Onderwerp: Kredietaanvraag rioolverruiming en groot onderhoud

Bakenessergracht

Reg.nummer: 2011/407719

Inspraaknotitie Bakenessergracht

Project: **Bakenessergracht vervangen zinker en riool**
Onderwerp: **VO Bakenessergracht/Korte Jansstraat/Bloemertstraat**

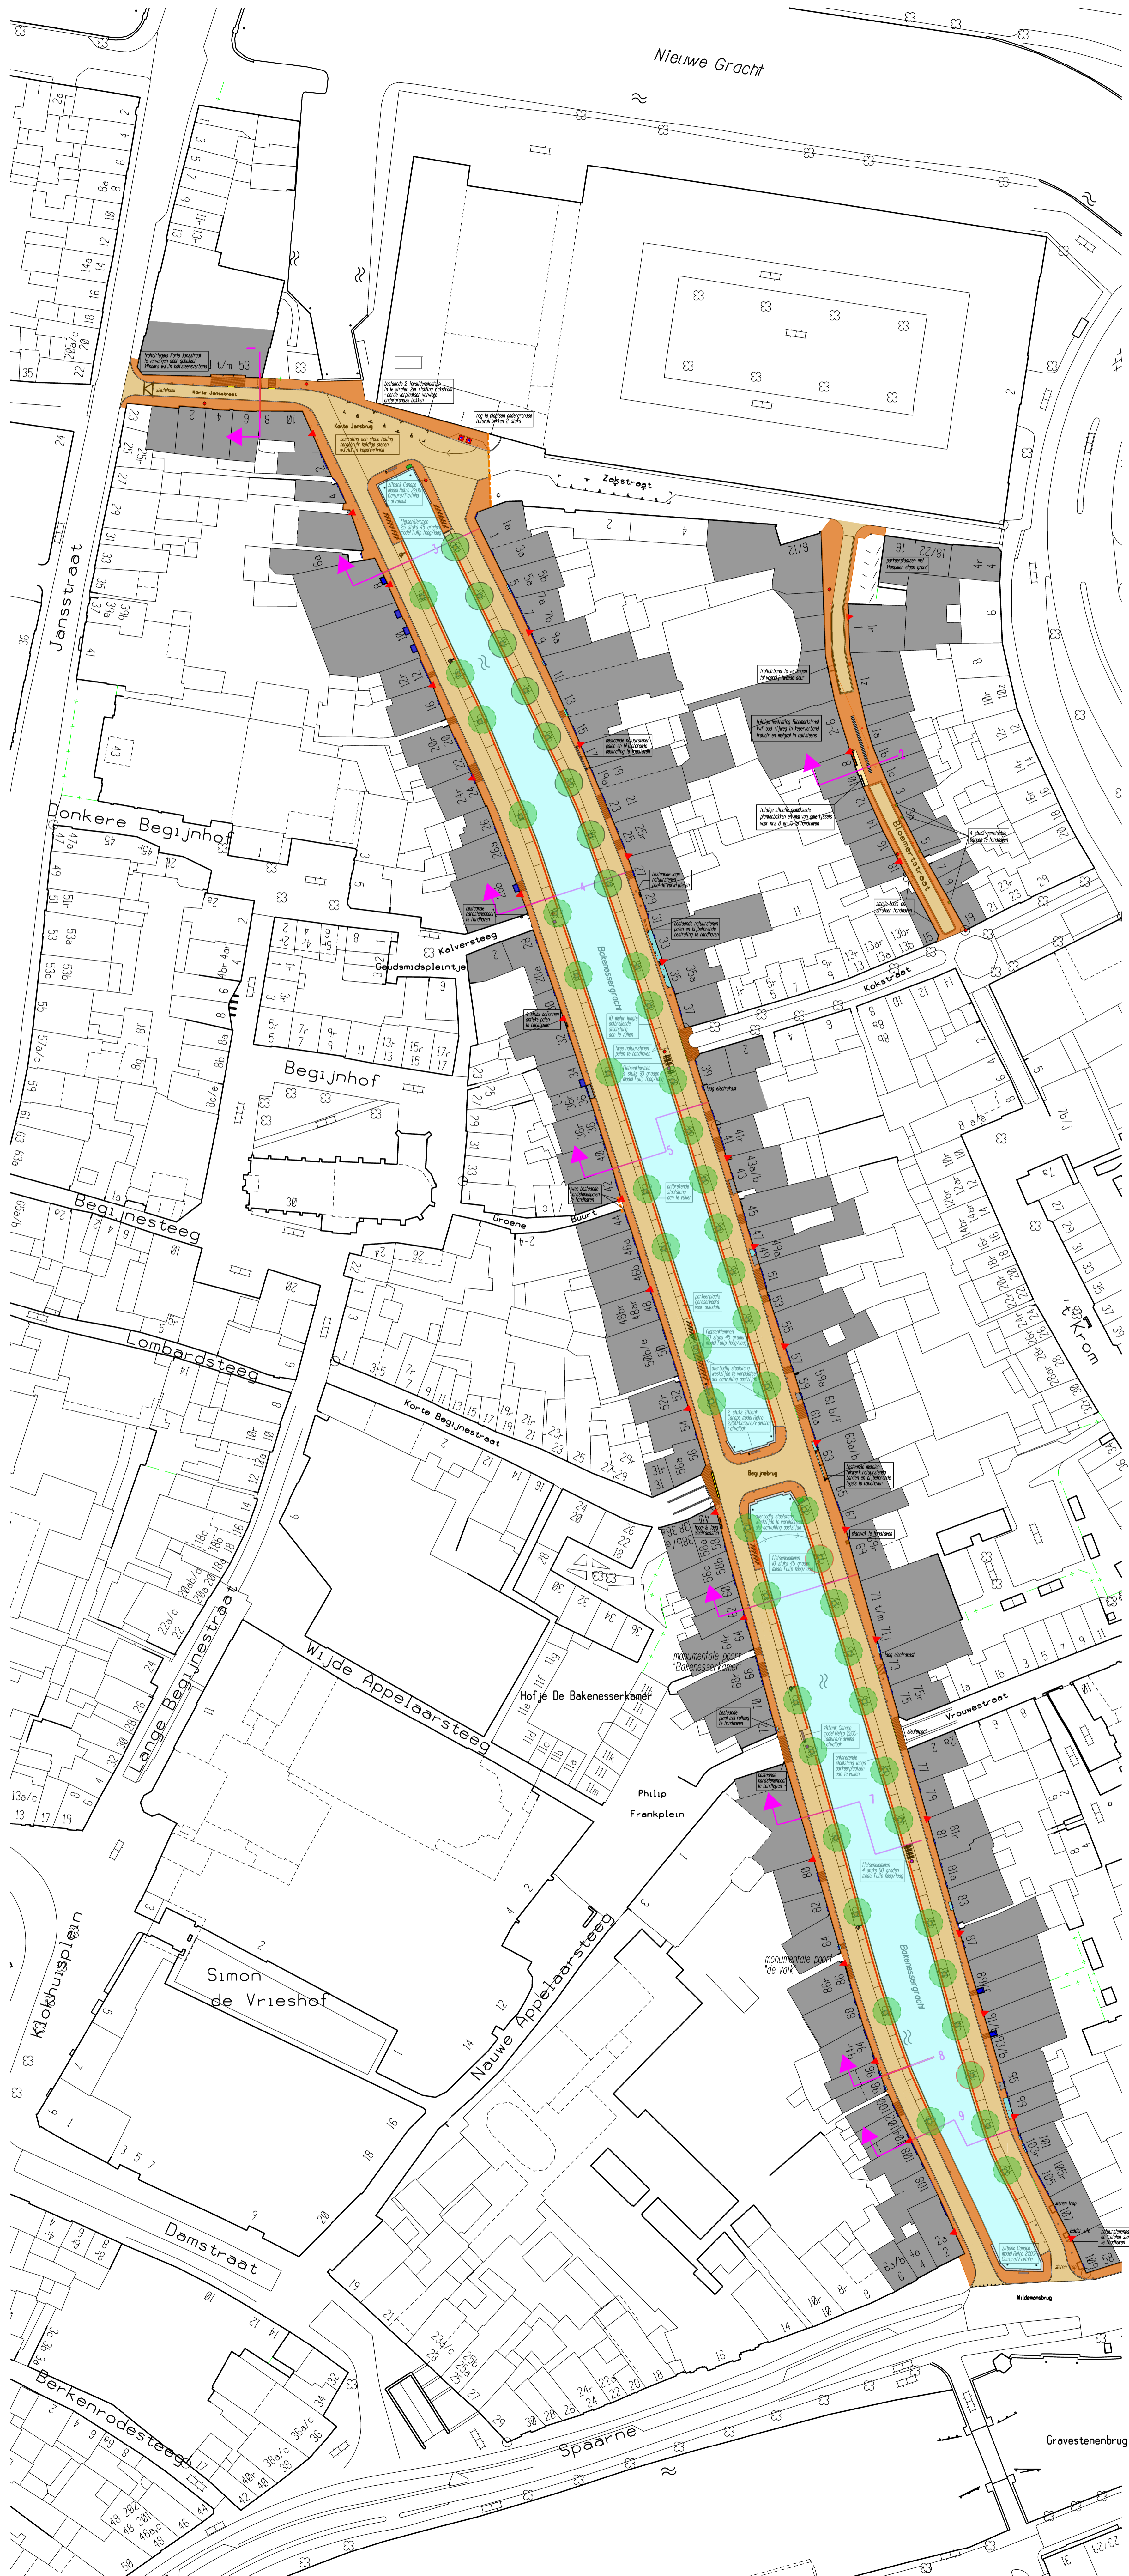
Vraag	Antwoord gemeente	Inspreker
Algemeen/Planning		
Op welke termijn gaan de werkzaamheden plaatsvinden en hoe lang gaan deze duren? Graag inzicht in de planning en duur van de werkzaamheden, alsmede de regeling over de toegang van de woningen gedurende de uitvoering.	Start uitvoering staat gepland voor tweede kwartaal 2012. Het werk zal gefaseerd worden uitgevoerd. De uitvoering zal ca 9 maanden in beslag nemen. Er zal t.z.t. apart over planning van uitvoering en fasering worden gecommuniceerd. Gedurende de uitvoering dienen de woningen te allen tijde bereikbaar te zijn.	1, 17, 23 29
Ik betaal al 3 jaar voor een ligplaats voor mijn pand maar daar is geen plek omdat de overige plekken in de loop van de jaren zijn opgeschoven. Komt er een nieuwe beoordeling/verdeling van de ligplaatsen? Dit is ook gemeld aan de Havendienst.	Er zijn op dit moment 85 ligplaatsen vergund en er is een aantal mogelijk van 98. Afhankelijk van de wachtlijst en de grootte van de schepen (zowel die op de wachtlijst als de reeds vergunde ligplaatsen), zullen posities / ligplaatsen aangepast worden. Er zal daarover communicatie met de betrokkenen plaats vinden.	1

De grachten moeten uitgediept worden, bij rustig weer zie je veel bende op de bodem liggen / wanneer wordt de gracht uitgebaggerd?	Het opknappen van de Bakenessergracht staat nu gepland voor 2012. Wij proberen het baggerwerk in dezelfde periode uit te (laten) voeren.	5, 6
Prima/oké/helder/goed/overzichtelijk plan, hoe eerder hoe beter, mooi, verzorgd, gelukkig de oude stenen weer hergebruikt, succes, fijn dat er 1 soort paaltjes wordt gebruikt, fijn dat de gemeente het riool vanaf de gevel verzorgd, we zijn blij dat de uitstraling van deze mooie gracht wordt verhoogd.	Bedankt.	6, 8, 9, 10,11, 12, 14, 15, 16, 17, 18, 25
Kan er iets gedaan worden aan de achterkant van het politiebureau, want dit is een hele dominerende en lelijke factor aan het begin van de Bakenessergracht.	Dit valt buiten de scope van dit project, er is geen geld beschikbaar om eventueel wijzigingen aan het politiebureau aan te brengen.	18

De resultaten van het verplicht archeologisch (voor)onderzoek kunnen van groot belang zijn voor de geschiedenis van de Bakenessergracht en de directe omgeving. Zo kunnen de oude verdedigingsstructuren worden aangesneden. Gezien de looptijd van de werkzaamheden lijkt het mij een goede zaak regelmatig on site of op een andere wijze te communiceren over de bevindingen.	Voor dit werk wordt uitvoerig archeologisch (voor)onderzoek uitgevoerd. Indien er tijdens uitvoering interessante bevindingen zijn, zal hier over worden gecommuniceerd.	29
Verkeer/Parkeren		
Parkeren op de gracht wordt steeds lastiger. Waarom wordt de gracht niet alleen voor vergunninghouders? Of een deel er van.	Bekend is dat de parkeerdruk in stedelijke gebieden steeds verder toeneemt. Om die reden is dan ook de uitwisselbaarheid (tussen omliggende wijken onderling) van parkeerruimte erg belangrijk waardoor de beperkte beschikbare parkeerruimte, zo goed mogelijk benut wordt. Om die reden is het niet wenselijk om de Bakenessergracht als 1 zone te benoemen.	4

Wordt er wel gekeken hoeveel vergunningen er worden afgegeven en hoeveel plekken er zijn? Voor iedere parkeerplek is er volgens mij meer dan 1 vergunning afgegeven.	Er is en er wordt ook steeds gekeken naar de parkeerzone 'Binnenstad'. Niet uitsluitend naar de Bakenessergracht of een andere straat. In zone 'Binnenstad' wordt slechts 1 vergunning per adres afgegeven. Omdat er door de aanwezige woningbouw / bewoning soms meer dan 1 adres bestaat per 'stukje straat', blijft de parkeerdruk hoog	4
Hoe denkt u het komende parkeerprobleem op te lossen, als deze tijdens de herbestrating wegvallen? Mogelijkheid tot parkeren in de Appelaer? Op dit moment worden burgers in de omgeving van de Ged. Oude Gracht worden ook gecompenseerd.	Door het werk gefaseerd uit te voeren, zal het parkeerprobleem slechts beperkt groter worden. Voor het overige zal de loopafstand tussen auto en woning tijdelijk toenemen. De door u genoemde compensatie van burgers, is ons niet bekend.	5, 10

Draai de rijrichting van de gracht om, zodat bij inparkeren aan de straatkant uitgestapt wordt i.p.v. de waterkant.	Dit voorstel zal niet gevolgd worden. Het zou niet aansluiten bij het verwachtingspatroon van weggebruikers (rechts rijden). Tevens zou dit vooral bij de aansluiting op het Spaarne tot verkeersonveilige situaties kunnen leiden.	5
Er moet een absoluut parkeerverbod komen op de hoek bij het Spaarne/Bakenessergracht. Gevaarlijke situatie om het Spaarne op te rijden door beperkt zicht.	Op deze hoek is het reeds verboden te parkeren i.v.m. het verbod om binnen 5 m van de hoek te parkeren. Wij zullen aan de afdeling handhaving doorgeven hier extra op te letten.	5
Absoluut verbod voor zwaar verkeer; de straat is niet lang geleden herstraat en er zijn alweer behoorlijke verzakkingen.	Een groot deel van de verzakkingen van de kade vinden hun oorsprong in een kadewand die stuk is en dus ook, net als de bestrating, in dit project hersteld zal worden. Een absoluut verbod op zwaar verkeer zal niet worden ingesteld.	5

Graag aandacht voor parkeergelegenheid.	Het huidige aantal parkeerplaatsen is in het ontwerp niet verminderd. Voor wat betreft de aandacht tijdens uitvoering van het werk: zie de desbetreffende vraag.	12

Voor het politiebureau (Jansstraat-vuilcontainers), kunnen daar extra parkeerplekken worden geplaatst?	Er zijn in de huidige situatie drie invalidenplaatsen op deze locatie. Deze worden enigszins verplaatst ivm de plaatsing van ondergrondse containers. Daarnaast moeten de containers vrij blijven van parkeren. Ruimte moet vrij blijven voor voertuigen die van de oostzijde naar de westzijde van de gracht over de brug draaien. Er blijft geen ruimte over voor extra parkeerplaatsen.	15
Blijft het aantal parkeerplaatsen ongewijzigd?	Het huidige aantal parkeerplaatsen is in het ontwerp niet gewijzigd.	18
Maak de Bakenessergracht alleen toegankelijk voor bestemmingsverkeer, de 30 km zone werkt niet, er wordt te hard gereden. Herhaal de borden 30 km vaker in de straat.	30 km gebieden worden met de betreffende zone borden aangegeven. Dat is hier ook het geval. Het beleid is er juist op gericht zomin mogelijk bebording toe te passen, omdat het gewenste verkeersgedrag en snelheidslimiet reeds uit de inrichting van de weg blijkt.	5

Ontwerp / straatmeubilair		
Waarom een trottoirband met hoogteverschillen groter dan 20 mm? Denk aan rolstoelgebruik, het trottoir is te smal, bij het passeren van auto's moet men de stoep op.	Het ontwerp gaat ervan uit dat er zo min mogelijk hoogte verschil tussen trottoir en rijweg wordt gerealiseerd. Op enkele locaties is een groter verschil (max. 10 cm) aan de orde. Dat komt omdat het hoogteverschil te groot is en de rijweg niet te schuin kan worden aangelegd. Het streven is in ieder geval het hoogteverschil zo klein mogelijk te houden.	1
Graag de stoep op gelijk niveau met de straat i.v.m. invaliden, rollators en kinderwagens.		20
Paaltjes alleen bij architectonisch interessante panden of monumentaal? Denk aan kinderen die nu gewend zijn het pand te verlaten en een ijkpunt hebben t.o.v. de rijweg. Dus handhaaf deze bij de panden waar er nu ook staan.	Waar palen nu staan worden zij als anti-parkeer maatregel gehandhaafd, maar wel iets verder uit elkaar dan nu het geval is.	1

Op het VO staat een lijst met te hergebruiken materialen, waaronder de huidige lichtmasten en gevelarmaturen. In de uitgangspunten (nr 10) staat dat lichtmasten en gevelelementen worden vervangen voor de in het HIOR-centrum gedefinieerde typen. Kunt u mij zeggen of de op de gevels aangebrachte armaturen worden vervangen en wat die HIOR-typen zijn? Ik ga er van uit dat deze karakteristieke armaturen blijven hangen en behouden blijven voor het straatbeeld. Qua vorm en qua lichtkleur geeft het de gracht een specifieke sfeer.	De huidige antieke armaturen met koperen kap worden vervangen (huidige lampen zijn kwalitatief afgeschreven) door nieuwe <i>energiezuinige</i> exemplaren van dezelfde vormgeving. Dit betreft de "Haarlemse grachtlantaarn Kaba koperen lantaarn" met een lichtbron van hoge druk natrium (geel licht). Mocht in de (nabije) toekomst de ontwikkeling van LED lampen zover gevorderd zijn dat toepassing van LED lampen gewenst is, dan is het binnenwerk van de lampen vervangbaar waardoor de LED lampen geplaatst kunnen worden.	2

Ik zou graag 2 mooie nieuwe paaltjes voor mijn Bakenessergracht 57 hebben.	Is in het ontwerp opgenomen.	6
Geen paal/parkeermeter/afvalbak voor nr. 86, aangezien dit pand een garage heeft. Ook rekening houden met het in/uitdraaien van de garage. Zou het niet beter zijn als diegene die het ontwerpen/tekenen eerst eens ter plaatse gaan kijken of dit allemaal kan? Vanachter een computer zie je dat niet.	De in het ontwerp geplande paal is eruit gehaald. De inrit zal aan weerskanten 3m vrij van obstakels worden gehouden.	8
Graag meer bankjes. Goed voor de sfeer, de sociale controle en het uitzicht. Vroeger stond er een bank bij de uitgang Appelaersteeg, met schitterend uitzicht op de Bakenesstoren. Ook op beide bruggen, richting Spaarne.	Er zal één zitbank op iedere brug worden geplaatst, tevens wordt een bank bij de Appelaersteeg geplaatst. (totaal vier stuks extra)	9, 10, 12
Géén bankjes, deze zijn een verzamelpunt van gebruikers en afval, immers op weg naar de slaapplek.	Zitbankjes verhogen het verblijfsplezier aan de gracht en worden met mate toegepast. Er zullen tussenleuningen geplaatst worden om te voorkomen dat de banken als slaapplek worden gebruikt.	13

Graag één soort paaltjes. Zo min mogelijk anti-parkeerpaaltjes. Als ze er toch moeten komen, dan slanke, metalen paaltjes.	De betonnen sierpaal "Alphen" wordt toegepast, met uitzondering van plekken waar historische hardstenen palen of enkele metalen Kanonnen nu staan. De sierpaal "Alphen" betreft conform het eerder (jan-febr 2008) vastgestelde HIOR Binnenstad (Handboek Inrichting Openbare Ruimte) de standaard paal voor de binnenstad. Deze paal past volgens ons het beste bij de karakteristieke hardstenen stoepen langs de gracht.	12 16
Jammer dat de paaltjes niet zijn weggepland op de plekken waar de auto's toch niet dubbel kunnen parkeren (i.v.m. breedte van de straat). Geef de voetgangers zoveel mogelijk ruimte.	Palen worden waar noodzakelijk toegepast om dubbel parkeren te voorkomen. Vooral op de Begijnbrug is dit van belang in verband met uitzicht langs de gracht. De palen houden de trottoirs vrij voor voetgangers.	14

Géén betonnen paaltjes, dit is historisch onjuist.	De betonnen palen naderen door hun afwerking (antracietkleurig) het dichtst het aanzien van de huidige historische hardstenen palen. Natuurstenen palen worden niet toegepast in verband met hoge kosten en slechte leverbaarheid.	20
Graag afrastering voor auto's op plaatsen waar dit nu niet zo is i.v.m. in het water kunnen rijden.	De huidige metalen buizen worden gehandhaafd en er worden fietsenklemmen op diverse plaatsen bijgeplaatst. Daar waar geen buizen of fietsenklemmen zijn zullen nieuwe metalen buizen worden geplaatst.	12
De armatuur aan Bakenessergracht 16 schijnt erg naar binnen. Kan dit worden verholpen (door bijvoorbeeld blinderen aan de achterzijde)?	Dit zal worden meegenomen in de technische uitwerking van het plan. Indien mogelijk zullen voorzieningen worden getroffen om inschijnen te voorkomen.	15

Graag méér bloembakken langs de grachtkant waar geen parkeerplaatsen zijn (ook bij de brugleuningen). Wij zijn eventueel (zo nodig contractueel vastgelegd) bereid om de bakken 's zomers water te geven.	De gemeente Haarlem heeft de mogelijkheden om de plaatsing van bloembakken te faciliteren. Er wordt dan ook een rol van bewoners gevraagd. De gemeente heeft daarvoor een folder met informatie. U kunt die folder 'Groen in de wijk' opvragen bij het meldpunt van de gemeente Haarlem op telefoonnummer 023-5115115.	16, 50
Ik zou graag meer groen in de straat willen zien. Bijvoorbeeld bomen in bakken met planten op het stuk met klinkers aan de zijde van de gracht vanaf het Spaarne, gezien richting Bakenessergracht tot nr. 108. Dit gaat dan niet ten koste van parkeerplaatsen. Dit soort bakken staat ook op de Burgwal.		24
Meer afvalbakken plaatsen.	Huidige afvalbakken worden vervangen, daarnaast worden ook naast nieuwe zitbanken nieuwe afvalbakken geplaatst. Per saldo komen er meer afvalbakken (2 st). Dit wordt voldoende geacht.	20

De bewegwijzering voor toeristen verbeteren (hoek Kokstraat)	De gemeente wil graag voorkomen dat er een woud aan bewegwijzering in de stad ontstaat. Om die reden dient de noodzaak / wens voor (aanvullende of gewijzigde) bewegwijzering breed aanwezig te zijn. Dat is, getuige deze ene reactie, niet het geval. Mocht de wens echter bij een grote groep bestaan, dan kan die wens via de wijkraad ingediend worden.	20
Ik wil graag op eigen kosten een hardstenen stoep plaatsen voor Bakenessergracht 32.	Dat is mogelijk, dit dient u echter zelf te regelen. Wij adviseren u t.z.t. contact met de betreffende aannemer op te nemen zij kunnen dit dan in het werk meenemen wat een kosten voordeel voor u op kan leveren.	20
Tussen Bakenessergracht 34 en 42 is een behoorlijk groot gat qua bomen, opvallend groter dan de overige afstanden. Kan hier een boom geplaatst worden? In de jaren '20 stonden er bij de nrs. 38-40-42 ook bomen.	Dat is helaas niet mogelijk, een boom zou ten koste gaan van een parkeerplaats. Gezien de grote parkeerdruk moet het aantal parkeerplaatsen gehandhaafd worden.	26

Op het VO ontbreekt het hardstenen stoepplaatje voor huisnummer 96. Graag aandacht hiervoor en vanzelfsprekend handhaven: het is eigendom van de eigenaar van het huis. Voor huisnummer 98 is eveneens een dergelijk stoepplaatje aanwezig.	Dat is correct, is meegenomen in het ontwerp.	27
Het nieuwe patroon in de bestaande bestrating van het trottoir dient in overleg met de bewoners te worden bepaald.	Het patroon (verband) van de bestrating is onderdeel van het Voorlopig Ontwerp zoals is gepresenteerd tijdens de inspraak. Het verband blijft ongewijzigd en zal onder andere in verband met eenheid uniform worden toegepast binnen het plangebied.	29
Het pand Bakenessergracht 108 heeft een vrij grote	Er zal in de uitwerking van het ontwerp rekening gehouden worden met het in en uit	30

<p>garage, maar ik heb de grootst mogelijke moeite om mijn auto (L 494, B 201) er in te parkeren. Dat komt met name door de paaltjes aan de grachtzijde. Wilt u bij de geplande herplaatsing van de paaltjes, de paaltjes die op de stoep staan niet dicht bij de garagedeur plaatsen? En wilt u paaltjes A en B op mijn tekening aan de grachtzijde op de aangegeven wijze verplaatsen?</p>	<p>kunnen draaien in de garage. De paaltjes zullen verder uit elkaar worden geplaatst maar zullen niet richting gevel worden verplaatst. Dit in verband met belemmering van voetgangers.</p>	
<p>Op de tekening staat een uitrit voor huisnr 16, dit is onjuist. Het betreft een poort tussen nr 16 en 20 en heeft een verlaagd trottoir en uitritvergunning.</p>	<p>Voor de monumentale entree van 16 is een matje getekend, dit betreft een markering om aan te geven dat het een historische entree betreft. De inrit voor het poortje is toegevoegd aan het ontwerp.</p>	19

<p>De antiparkeerpalen zijn destijds in overleg geplaatst i.v.m. laden en lossen op nr. 12, ik verzoek de positie niet te wijzigen.</p>	<p>Hier zal rekening mee worden gehouden, het ontwerp is aangepast.</p>	19
<p>Voor huisnummer 1 is een stenen trap (antieke wasstoep) waar zomers veel gebruik van wordt gemaakt om in/uit de bootjes te stappen. Er hebben vroeger 2 paaltjes naast gestaan om af te meren, maar die zijn in de loop der jaren vergaan. Is het mogelijk om die weer te plaatsen, of anders aanmeeringen?</p>	<p>Palen zullen niet teruggeplaatst worden. Er zullen wel twee aanmeeringen worden aangebracht.</p>	19
<p>Voorheen heeft er voor huisnummer 1 een lantaarn aan de muur gezeten, welke na de gevelrestauratie is verdwenen.</p>	<p>Het terugplaatsen van een gevelarmatuur is afhankelijk van het nieuwe verlichtingsplan. Als uit het nieuwe verlichtingsplan blijkt dat het bijplaatsen van verlichting noodzakelijk is, zullen we kijken of het plaatsen van een armatuur aan deze gevel wenselijk/mogelijk is.</p>	19

<p>Waarom zoveel fietsenklemmen (30 aaneengesloten aan ene zijde en 25 aan andere zijde Bakenessergracht) dit gaat ten kosten van het beeld van de bruggen die de cultuurhistorische waarde van de gracht versterken. Voor bewoners staan de fietsenklemmen te ver, voor toeristen/bezoekers zijn het er erg veel bij elkaar wat een rommelig gebruik in de hand speelt. Waarom geen kleine groepjes fietsenrekken verspreid over gehele gracht? (op plekken waar wat ruimte over is omdat het te klein is voor een auto-parkeerplaats.)</p>	<p>Verspreiden van de fietsenklemmen is niet mogelijk, dit zou ten koste gaan van parkeerplaatsen. Het aantal is bij nader inzien wel hoog. Het gegeven aantal fietsenklemmen zal worden verminderd en afgewisseld worden met palen. Het totaal aantal fietsenklemmen, gerekend over de gehele Bakenessergracht, neem wel toe.</p>	50

Risico's uitvoering/ overlast		
We hebben zorgen over mogelijke invloed van graafwerk en bemaling in relatie met de fundering van mijn pand. Graag info over de maatregelen ter voorkoming van verzakkingen.	Voor de uitvoering van de werkzaamheden wordt uitvoerig onderzoek worden gedaan om de risico's in te inschatten en te beperken. Daarnaast wordt er voor de werkzaamheden een zogenaamde bouwkundige vooropname van alle panden uitgevoerd om de uitgangssituatie van de kwaliteit van de woningen vast te leggen. Tijdens de werkzaamheden zal er worden gemonitord om de risico's te kunnen bewaken. Het voorkomen van schade kunnen we niet garanderen, de gemeente doet er echter alles aan om de risico's hierop te beperken.	7
De bergbezinkbak voor ons Bakenessergracht 107 zal worden vervangen. Gelet op ons monumentale huis met mooie gewelven in de kelder, zult u begrijpen dat ik me zorgen maak over eventuele trillingen.	Er ligt nu geen bergbezinkbassin en er komt er ook geen in de Bakenessergracht. Het betreft hier reguliere riolering.	24

Het geluid van de stoep trilt door in huis.	Dat kan vervelend zijn maar dat kunnen we niet geheel wegnemen. Wel zal doordat verharding weer opnieuw wordt aangebracht het straatwerk vlakker zijn (minder kuilen) waardoor er minder overlast van 'bonkend' verkeer zal ontstaan en daarmee zullen er ook minder trillingen ontstaan.	15
Mijn vrouw en ik zijn beide invalide en we zijn bang dat we tijdens de werkzaamheden 'opgesloten' zullen zitten. We hebben voor de deur (Bakenessergracht 12) een invalideparkeerplaats en een afrit met verlaagd trottoir voor de rolstoel en de scootmobiel en mijn vrouw wordt 3 dagen per week opgehaald met een busje. Graag overleg over de bereikbaarheid.	Tijdens de werkzaamheden zal uw woning een periode slecht bereikbaar zijn, dit is onvermijdelijk. Er zal echter zoveel mogelijk rekening mee worden gehouden en er zal in ieder geval te allen tijde zo dicht mogelijk bij uw woning een alternatieve invalideparkeerplaats worden gerealiseerd.	19

We zijn blij met de betere waterafvoer met meer putten en de afwatering naar de gracht i.p.v. de huizen.	Bedankt.	20
Afwatering/riolering		
De rijweg vertoont een bolling waardoor er tegen de trottoirband diepe plassen ontstaan en door auto's spat dit tegen de gevels. Overlast voor voetgangers en huizen.	De technische uitwerking van het ontwerp voorziet in een betere afwatering van regenwater naar de gracht. Overlast zal verminderen/verdwijnen. (behoudens overlast door extreme buien/regenval).	1, 11,
Graag een fundamentele oplossing voor de afwatering van het regenwater: een afvoerpijp naar de gracht is een oplossing. Anders wil ik tenminste	De regenwater-dakafvoeren zullen worden verzameld en aangesloten op gemeenteriool.	3,11

<p>dat onze regenpijp op het riool wordt aangesloten. Degene die de uitgangspunten heeft opgesteld, woont vast niet aan de gracht. Als het regent ontstaan veel plassen in groter wordende kuilen, waardoor opspattend water.</p> <p>Graag aandacht voor de afwatering via de regenpijpen van de huizen.</p>		24
<p>Waarom wordt er in het kader van duurzaamheid niet gekozen voor een gescheiden rioolstelsel?</p>	<p>Een gescheiden stelsel is niet per definitie en in alle gevallen duurzamer dan een gemengd stelsel. Het hemelwater dat op straat valt wordt in het nieuwe ontwerp afgekoppeld en direct afgevoerd naar de gracht. Daarnaast moet er ook fysiek ruimte voor een gescheiden stelsel zijn. En dat laatste is hier niet het geval.</p>	1
<p>Hoe zit het met de aansluiting van het oude, vierkante riool ter hoogte van nr. 16-20 (steeg)?</p>	<p>Deze steeg is niet in eigendom bij de gemeente Haarlem, maar is prive eigendom. Indien riolering op prive grond noodzakelijk geacht wordt door de eigenaar, dan moet die ook door die eigenaar aangelegd en beheerd worden.</p> <p>Sinds 1 januari 2010 is het beleid binnen gemeente Haarlem zodanig dat bij werkzaamheden de huisaansluitingen vanaf de erfgrans tot en met gemeenteriool door de gemeente worden vervangen en in beheer worden genomen.</p> <p>Als in de steeg riolering ligt die u aangesloten zou willen hebben op het gemeentelijk riool, dient u voor eigen kosten het riool op eigen grond aan te leggen. De aansluiting van deze voorziening tot het gemeenteriool neemt de gemeente dan mee. Advies is hierbij om tzt in ieder geval bij aannemer die voor de gemeente de werkzaamheden gaat uitvoeren offerte aan te vragen, dit kan een prijs voordeel betekenen omdat de werkzaamheden in één moeite door gaan.</p>	15

<p>Graag behoud van beide kolken voor mijn pand (Bakenessergracht 48 rdA) i.v.m. wateroverlast souterrain. (dossier bekend bij G. Raman, werknemer bij dagelijks beheer)</p>	<p>De bestaande dorpelhoogtes van dit pand zijn lager dan de dorpels van panden in de directe omgeving. Hierdoor zal een goede afwatering waarschijnlijk niet zonder de reeds aanwezige kolken plaats kunnen vinden en zullen dan behouden moeten blijven. Dit wordt meegenomen in de technische uitwerking van het plan.</p>	22
<p>Voor de afvoer van het hemelwater via een nieuw talud/profiel is een aanpassing nodig van de overloop tussen de Bakenessergracht 98 en 100 (het steegje, eigendom van nr. 98). Het trottoir moet verlaagd worden maar ook t.h.v. de eerste regenpijp een kolk of andere aansluiting op de riolering worden aangebracht. Nu verzamelt zich veel water in de steeg. Daarmee wordt nu niet voldaan aan een van</p>	<p>Hoogteverschil wordt niet opgelost door gemeente trottoir te verlagen. Dit heeft negatieve consequenties voor de afwatering richting gracht. Voorstel is dat huiseigenaar voor eigen kosten op eigen erf een kolk of zogenaamde lijngoot (bijv acodrain) plaatst. De aansluiting van deze voorziening tot het gemeenteriool neemt de gemeente dan mee. Advies is hierbij om tzt in ieder geval bij aannemer die voor de gemeente de werkzaamheden gaat uitvoeren offerte aan te vragen, dit kan een prijs voordeel betekenen omdat de werkzaamheden in een moeite door gaan.</p>	29

de uitgangspunten van het uit te voeren plan. De kosten van de aanpassing komen voor rekening van de gemeente in het kader van het nieuwe riool-huisaansluitingbeleid per 1/1/10		
Kademuren		
De kademuren zijn mijns inziens lek, er zijn regelmatig verzakkingen onder de parkeerplaatsen.	De Kademuren zijn uitvoerig onderzocht. Op een paar locaties wordt Kademuur vervangen, op overige delen zal groot onderhoud plaats vinden. Hiermee moeten de verzakkingen verholpen zijn.	5
Bewoners Bakenessergracht 1 t/m 11 genieten dagelijks van de prachtige karakteristieke oude bomen voor ons huis, waarmee we alle seizoenen beleven. Allerlei vogels dalen telkens neer op de takken met hun bezigheden wat ook onderhoudend is. Ook reuze belangrijk is dat de volle bladertooi ons tegen de felle zomerzon beschermt. Wij vinden dat deze bomen daar horen en dat ze moeten blijven staan wij vinden dat men zulke mooie bomen moet eerbiedigen. Met de huidige techniek moet het toch mogelijk zijn om kademuren te herstellen zonder de aanwezige bomen weg te halen?	Er wordt onderzocht of de bomen kunnen worden gespaard of bijvoorbeeld tijdelijk verplaatst kunnen worden. Gezien het feit dat de betreffende bomen zeer dicht op de te vervangen kademuur staan is het niet zeker of dit haalbaar is. Zowel technische als financiële factoren spelen een rol in de afweging of handhaven/verplaatsen mogelijk is. Indien niet haalbaar, moeten de bomen worden verwijderd. Hiervoor is een kapvergunning noodzakelijk. Na vervanging van de kademuur zullen vervolgens nieuwe bomen met een redelijke grootte worden aangeplant.	32 t/ 42

Bloemertstraat		
De betonnen paaltjes slaan te snel groen uit en zijn voor ons straatje te massaal en te groot. Wij prefereren het herplaatsen van onze oude (Amsterdammertjes) paaltjes (thv Bloemertstraat nr 5). Deze zijn smaller en geven de karakteristieke waarde van ons straatje weer. Ook passen onze bloembakken hierop.	De betonnen sierpaal "Alphen" betreft de standaard paal voor de binnenstad conform beleid. (HIOR). Echter de huidige stalen paaltjes met door bewoners op maat gemaakte bloembakken geven een karakteristiek beeld en sfeer aan de Bloemertstraat. Daarom zal worden afgeweken van het beleid. De bestaande stalen zullen wel worden vernieuwd. De huidige palen worden vervangen voor nieuwe stalen palen van dezelfde soort, kleur zwart (standaard kleur Haarlem).	17, 43, 44, 46, 48, 49
We hebben voor de deur (Bloemertstraat 5) een paal welke om kan klappen. Graag zie ik dat deze behouden blijft	Er zullen nieuwe stalen palen worden geplaatst zoals aangegeven in bovenstaande vraag/antwoord. De klappaal heeft ons inziens geen functie. Om het doel te bereiken rust en eenheid te creëren, wat betreft straatmeubilair, is het niet wenselijk meerdere types palen toe te passen. Daarom wordt verzoek niet gehonoreerd. De paal zal vervangen worden voor de 'standaard' stalen paal.	17, 43, 44, 46, 48, 49

De geplande vuilcontainer komt volgens de tekening bij de Korte Jansstraat op de brug. Dit is voor de oudere mensen uit de Bloemertstraat te ver lopen.	De locatie verplaatsen is niet haalbaar in verband met loopafstanden. In relatie tot alle huishoudens die gebruik maken van deze containers is dit de vastgestelde en beste plaats. Een evt extra locatie is kostbaar en valt buiten de scope van dit project. Deze wens wordt doorgegeven aan de betreffende afdeling binnen de gemeente.	17, 43, 44, 45, 46, 47, 48, 49
We hebben 's ochtends en 's avonds last van de busjes van Heliomare. Onze straat is hier niet geschikt voor. Je hebt veel last van de geparkeerde busjes (je kunt er niet langs) en van de trillingen in huis. Graag een verzoek voor een doorgaande afsluiting. Heliomare kan aan de Koudehorn parkeren op de voor hen bestemde parkeerplaatsen.	Ruimte in de Binnenstad is beperkt zo ook op Koudehorn. De overlast is van korte duur, Heliomare moet ook hun locaties kunnen bereiken. Afsluiting voor doelgroepen is daarnaast niet wenselijk en niet mogelijk. Hierop kan niet gehandhaafd worden.	17, 43, 44, 45, 46, 47, 48, 49

Graag de gemetselde bloembak voor de Kokstraat 19/hoek Bloemertstraat behouden. Het belemmert de doorgang niet en is een mooi karakteristiek element in de Bloemertstraat.	Akkoord, de bloembak is in het ontwerp als te handhaven opgenomen.	28

B	verwerking inspraak reacties: verplaatsing palen, metalen stookstang, Amsterdammerste Bloemertstraat	Alan Barkar	08-06-2010
A	vermindering aantal palen: aanpak van te vervangen bomen, invullen parkeervakken: verlichting, werkgrenzen	Alan Barkar	17-12-2009
W	WSP	www.bakker.nl/wsp	akt
